Descolamento de Torres

Descrição	Tipo
Morar Mais solicitou a o afastamento das Torres do arco para evitar a criação de muros de arrimo.	Solicitação
Prioridade	Abertura
Crítica	2021-01-12T20:01:27+00:00
Disciplinas Responsáveis	Vencimento
Arquitetura	2021-02-02T14:00:00+00:00
Usuários Responsáveis	Autor
contato@duettoarq.com.br	bruno@chaconengenharia.com

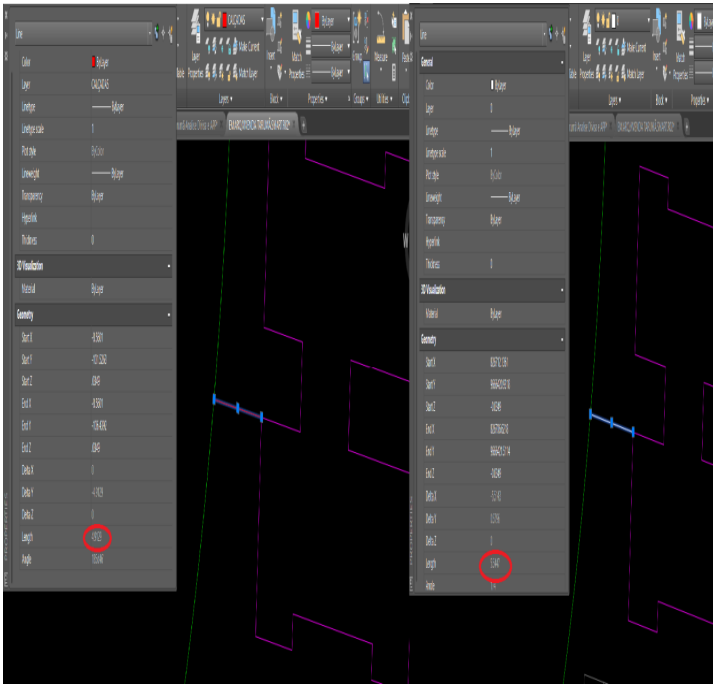
Ações	Descrição	Data Ação	Novo Vencimento	Responsável	Realizado por
	Da R00.2 para R00.4 (modelo mais atual), as linhas apresentam variação da distância de 0,6318m. É o suficiente para evitar a criação de muros de arrimo?	2021-01-25T20:59:00:00		bruno@chaconengenharia.com	bruno@chaconengenharia.com
	foi deslocado mais 1,00 m.	2021-01-14T15:21:11+00:00		contato@duettoarq.com.br	contato@duettoarq.com.br
	sem comentários	2021-01-12T20:01:27+00:00		bruno@chaconengenharia.com	bruno@chaconengenharia.com
